**INB n°24, dénommée Cabri, et exploitée par le  
commissariat à l'énergie atomique et aux énergies  
alternatives (CEA) • Cadarache sur la commune de  
Saint-Paul-lez-Durance (Bouches-du-Rhône)**

## **Analyse du rapport de conclusion de réexamen périodique de l'INB n° 24**

**Rapport à l'attention de Monsieur le ministre de  
l'Économie, des Finances et de la Souveraineté  
industrielle et numérique**

CODEP-DRC-2025-017160 • Juin 2025

Figure 5 : Ensemble poutres support du bloc-cœur

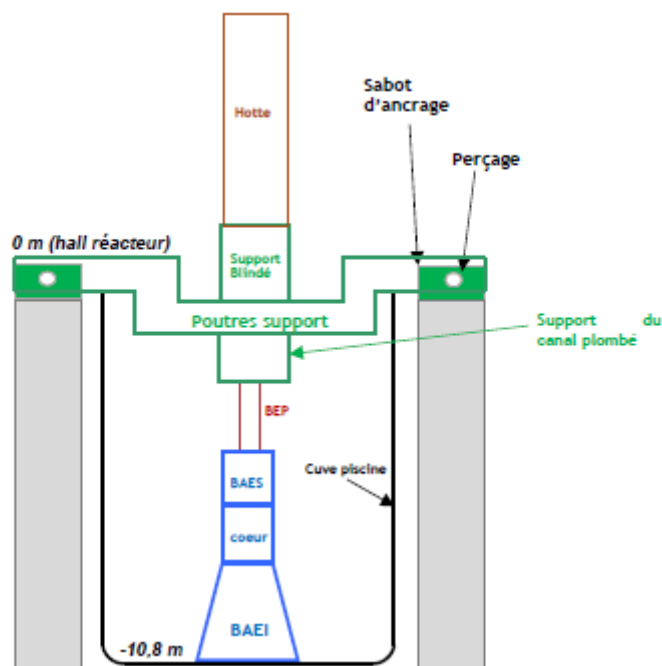
L'exigence de comportement de l'ensemble « poutres support du bloc-cœur » est de ne pas créer de projectiles et d'assurer sa fonction de supportage (exigence de stabilité). Les critères de vérification retenus par le CEA sont les critères de niveau D du code RCC-M de 2012. L'exploitant a identifié les points à risque en cas de SND à partir de marges obtenues dans les études de tenue au séisme de dimensionnement, lorsque les composants ont des marges inférieures à 33%. L'ASNR a considéré que la modélisation présentait des lacunes, et que l'étude du CEA présentait des incohérences entre les hypothèses (comportement linéaire des poutres) et la justification du dépassement de critères (comportement bi-axial). Le CEA a pris des engagements en 2020 [10] pour pallier ces insuffisances. Il a par ailleurs été mis en exergue, dans l'étude du CEA, des déformations plastiques dans certaines parties des poutres support bloc-cœur. Ces déformations peuvent favoriser une

instabilité élastique des poutres. L'ASNR considère que le CEA doit analyser, dans le cas de déformations plastiques identifiées, le comportement de ces zones en tenant compte de leurs déformations lors des répliques. En réponse à ses engagements, le CEA a apporté des analyses complémentaires démontrant que le caractère très localisé des déformations plastiques ne remettait pas en cause les critères de vérification retenus. L'ASNR considère ces éléments satisfaisants.

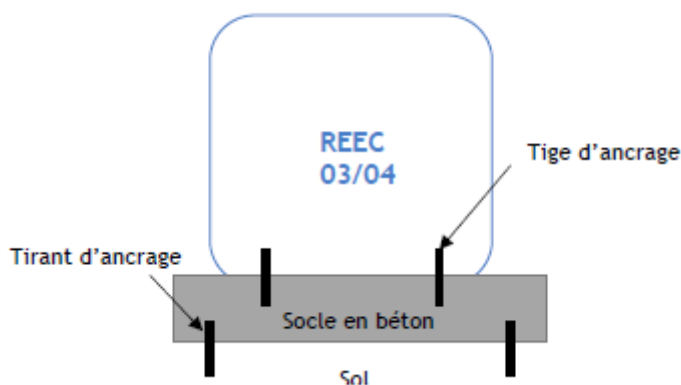
Après avoir défini les exigences des composants principaux du bloc-cœur (BAEI, BAES, grille, enveloppe de cœur, passerelle, système de verrouillage, tubes BCS et platines d'ancrages), le CEA a identifié les points à risque en cas de SND à partir de marges obtenues dans les études de tenue au séisme de dimensionnement lorsque ces marges sont inférieures à 33%.

Cependant, le CEA n'a pas retenu la modélisation actualisée et utilisée dans le cadre de la réponse à la demande du courrier du 28 février 2012 [9]. L'ASNR considère que la justification de la robustesse des composants par l'exploitant n'est pas satisfaisante [19]. L'ASNR considère également que la modélisation de l'étude devrait être adaptée aux phénomènes étudiés que le CEA doit vérifier le respect des exigences de comportement assignées au bloc-cœur en cas de séisme noyau dur à partir d'une étude numérique réalisée sur la base de la modélisation du bloc-cœur retenue par le CEA [14] pour l'étude de comportement en cas de SDD.
